CCR-VIA -- COMITATO DI COORDINAMENTO REGIONALE PER LA VALUTAZIONE D'IMPATTO AMBIENTALE

Giudizio n° 2844 del 16/11/2017

Oggetto Impianto di recupero rifiuti inerti non pericolosi - Richiesta di riesame Giudizio 2818/2017 di rinvio a VIA

Comune dell'intervento COLLECORVINO **Località** Zona industriale

Figura 7: Planimetria e Layout impianto di recupero (da integrazioni SPA- All 16 rev. Giugno 2017)

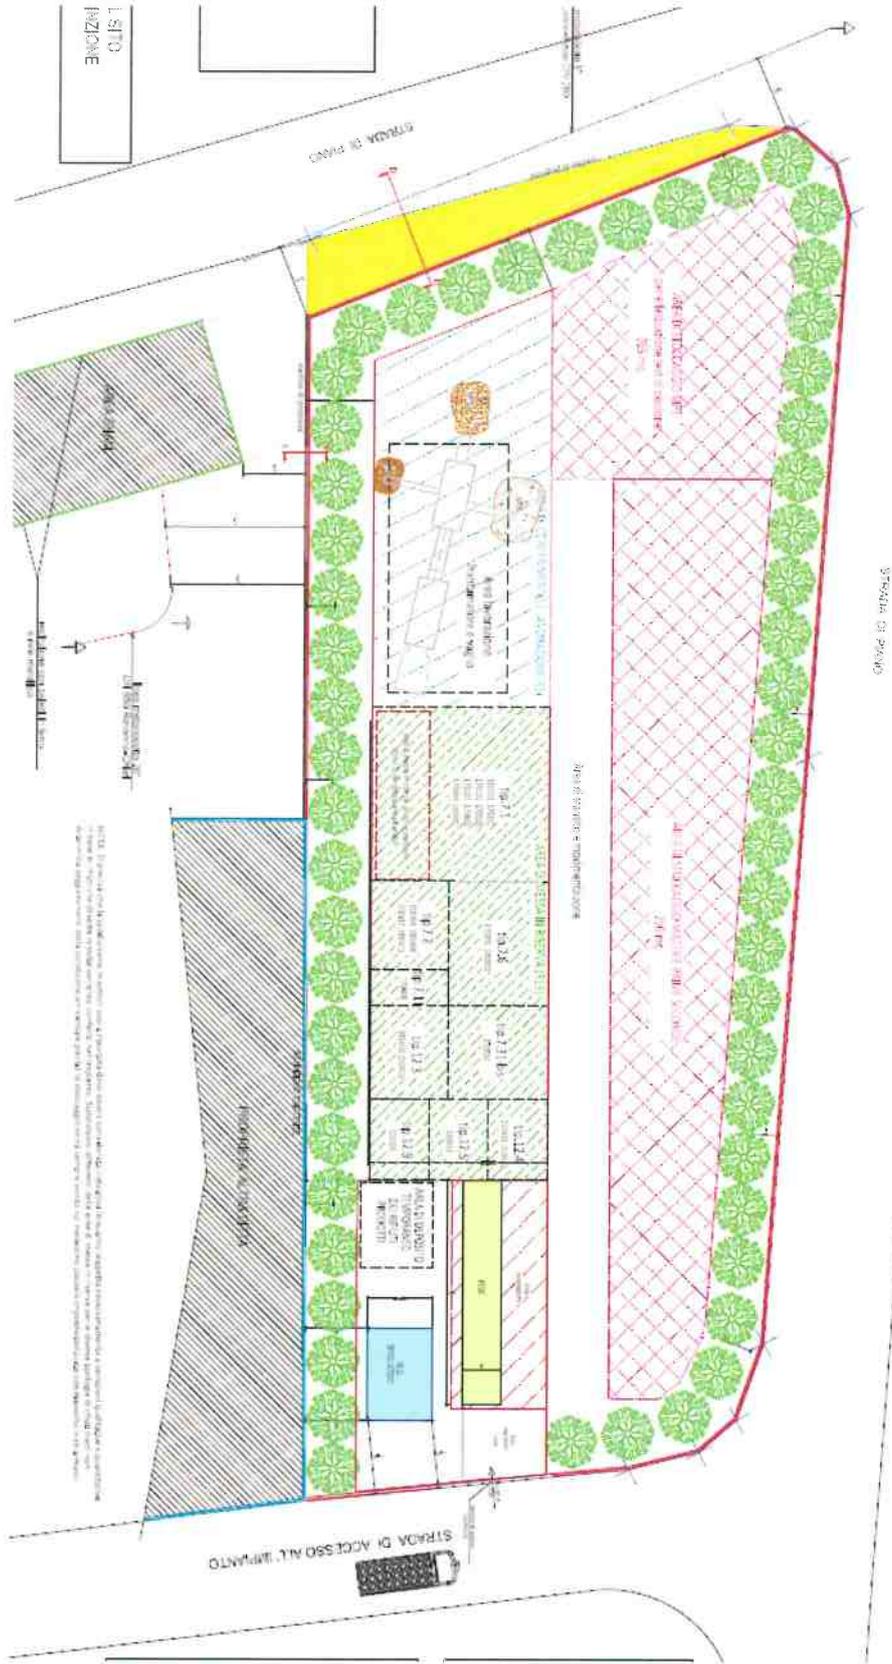
- le modifiche che intende apportare al layout dell'impianto in relazione alla diversa localizzazione delle aree di lavorazione, delle aree di stoccaggio e deposito; per ciascuna area identificata dovranno essere riportati i codici CER e le tipologie di attività svolte.

6) Rimodulare il layout impianto in considerazione che le MPS non possono essere stoccate in aree esterne all'impianto medesimo, per ulteriori adeguamenti granulometrici.”

E' stata anche allegata la planimetria aggiornata dell'impianto nella quale sono state individuate e delimitate le aree di trattamento R5 (di frantumazione e vagliatura), messa in riserva R13, movimentazione e stoccaggio dei rifiuti e delle MPS.

Rimodulazione layout – Precisazioni su adeguamento granulometrico delle MPS - Nella relazione integrativa “si chiarisce che con la nota 13 riportata a pag. 36 di 53 non si è inteso indicare ns stoccaggio di MPS al di fuori del sito per effettuare adeguamenti volumetrici ma si voleva solo precisare, con un esempio pratico, che un eventuale adeguamento granulometrico effettuato su una MPS non riattiva le procedure di gestione dei rifiuti poiché rappresenta una normale pratica effettuata all'occorrenza sui materiali inerti.”

Figura 8: Raggi di azione degli ugelli nebulizzatori (da integrazioni SPA- All 16 rev. Giugno 2017).

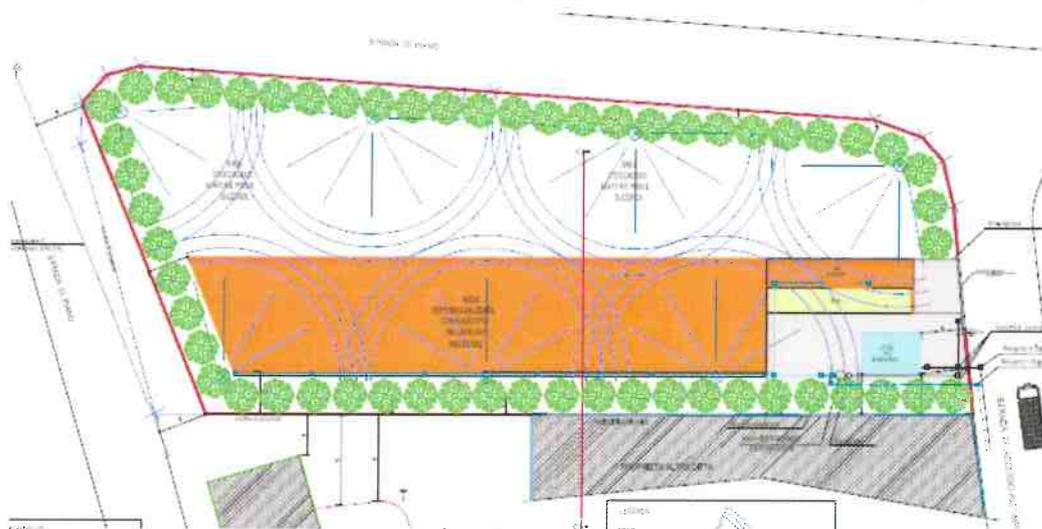
3) Si chiede alla ditta di dimostrare l'idoneità dell'impianto di bagnatura rispetto al nuovo layout dell'impianto.

Idoneità impianto bagnatura - Nella relazione integrativa la ditta ha riferito che l'impianto è dotato di un impianto di abbattimento della polverosità realizzato mediante l'installazione di ugelli nebulizzatori a pioggia che raggiungono tutte le aree di stoccaggio, trattamento e movimentazione dei rifiuti e delle MPS. Pertanto è stato affermato che l'impianto di umificazione è idoneo all'abbattimento delle emissioni diffuse derivanti dal trattamento e messa in riserva dei quantitativi massimi.

In merito alle emissioni diffuse derivanti dallo stoccaggio dei cumuli precisano che non si prevede un aumento della polverosità rispetto alla situazione attuale poiché (come detto al precedentemente punto 2) la capacità istantanea di messa in riserva così come le aree per lo stoccaggio delle MPS rimangono invariate rispetto all'autorizzazione in essere. Viene infine fornita una planimetria con i raggi di azione degli ugelli.
